To: [redacted] 5.1.2e [redacted] 5.1.2e [redacted]@noaberkracht.nl]
From: [redacted] 5.1.2e
Sent: Wed 10/11/2023 1:48:28 PM
Subject: RE: Centraal Orgaan opvang asielzoekers (COA), Gravendijk 6 Albergen Hotel Elshuis Gravendijk 6 7665SK Albergen, [redacted] 5.1.2e
Received: Wed 10/11/2023 1:48:29 PM

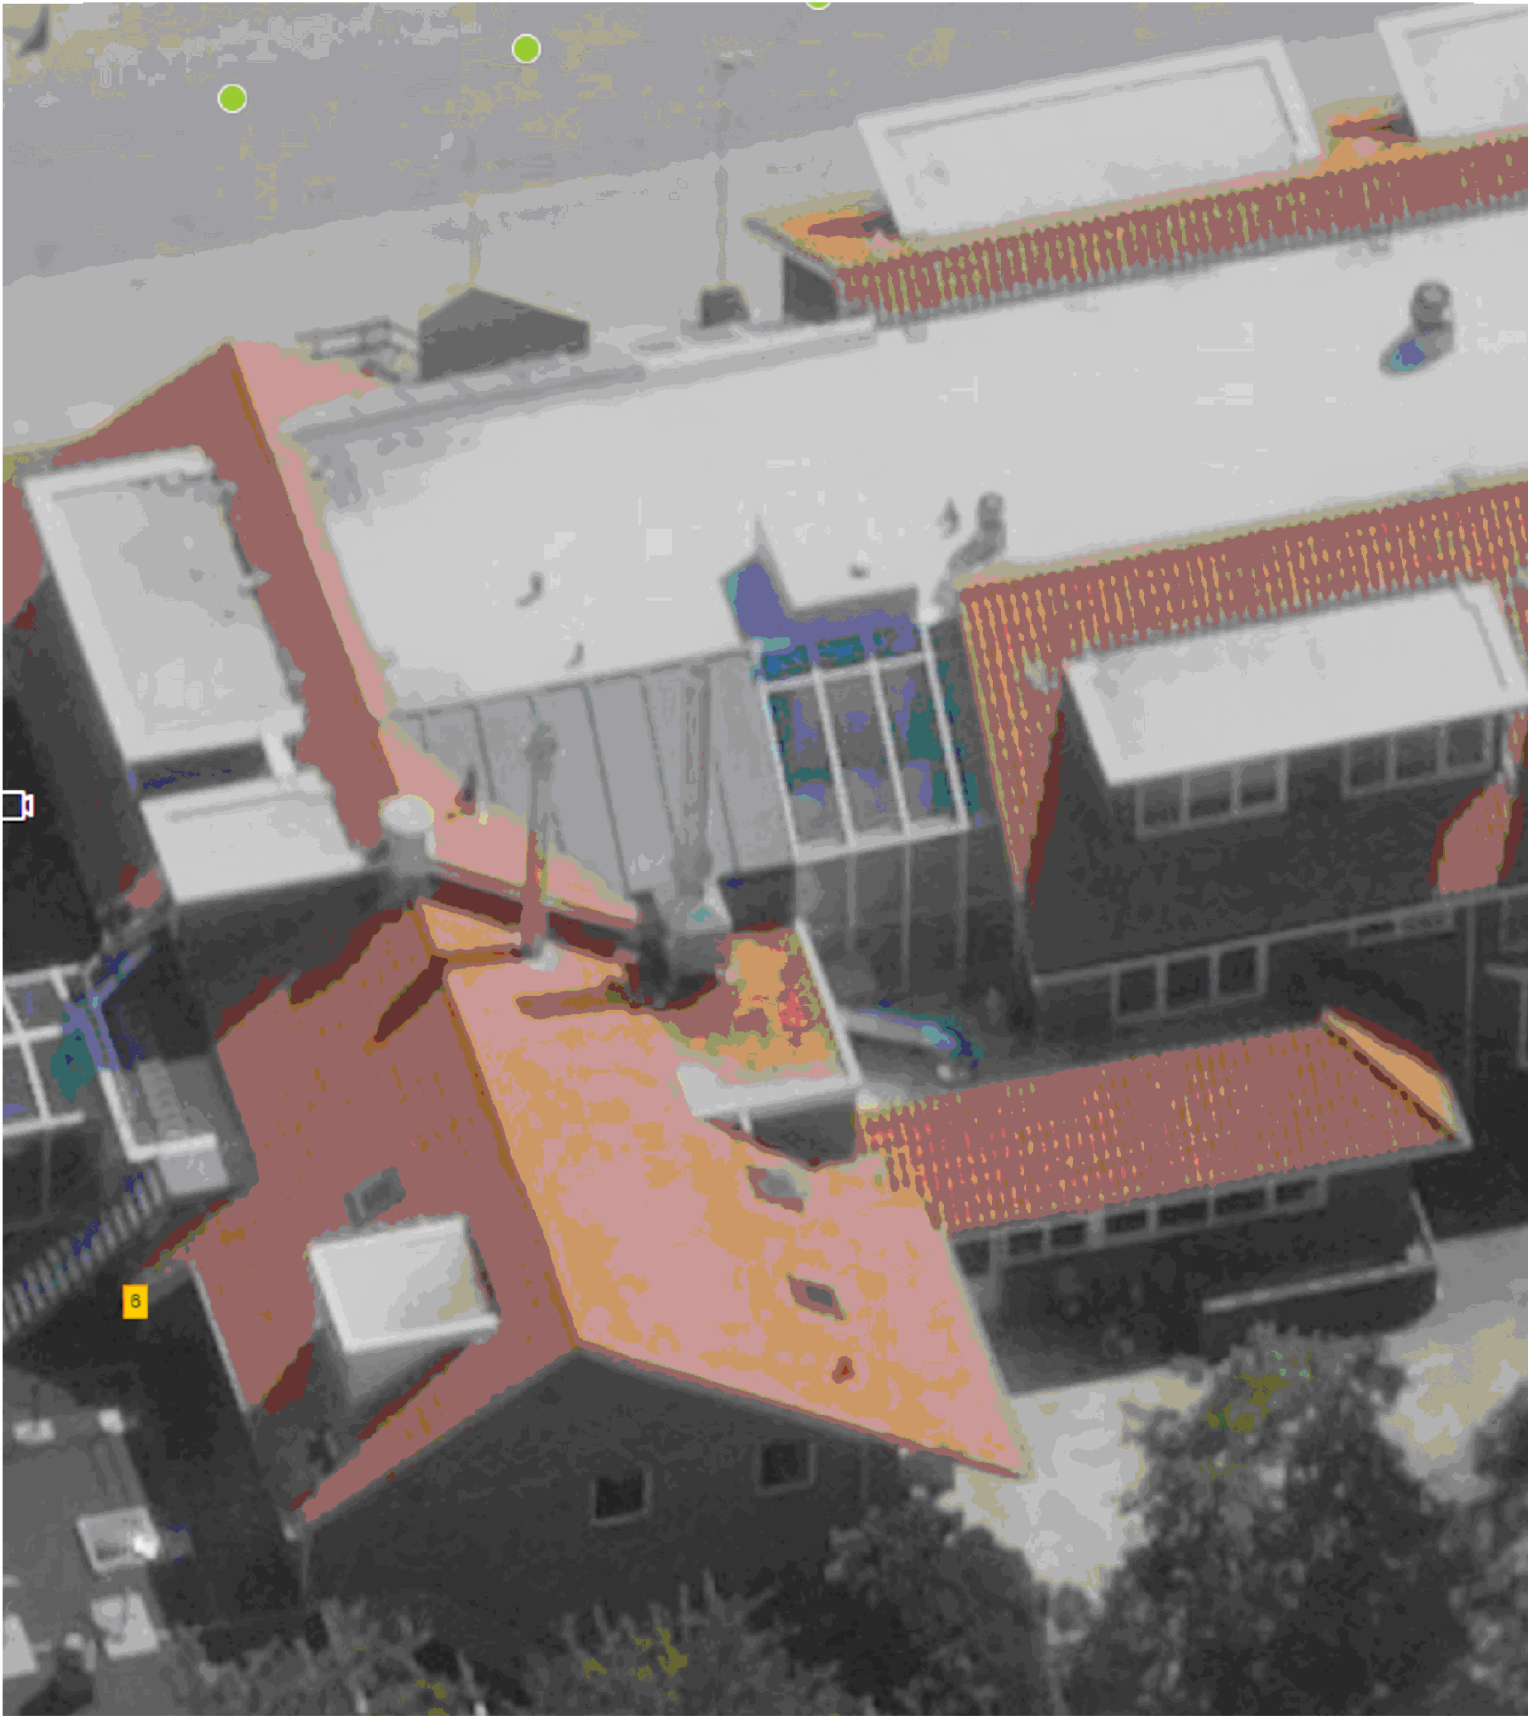
Nee deze foto is alleen maar een bevestiging van wat ik dacht en heb geschreven in mijn mail van dinsdag 3 oktober.
Met vriendelijke groet,

Van: [redacted] 5.1.2e [redacted] 5.1.2e [redacted]@noaberkracht.nl>
Verzonden: woensdag 11 oktober 2023 15:18
Aan: [redacted] 5.1.2e <[redacted] 5.1.2e [redacted]@noaberkracht.nl>
Onderwerp: RE: Centraal Orgaan opvang asielzoekers (COA), Gravendijk 6 Albergen Hotel Elshuis Gravendijk 6 7665SK Albergen, [redacted] 5.1.2e
[redacted] 5.1.2e
Dag [redacted] 5.1.2e
Heeft het verloop van het kanaal nog gevolgen op jou gedane constatering?
Groet [redacted] 5.1.2e

Uit de foto's is af te leiden dat in ieder geval 1 kanaal buiten komt via het platte dak op de verdieping. Daar waar volgens mij een slaapkamer VO1-27 zit. Die ruimte is afzonderlijk beschermd subbrandcompartiment. De kanalen zullen dus zeker door brandscheidingen gaan. Indien daar brandkleppen in worden geplaatst dan concreet aangeven op tekening.
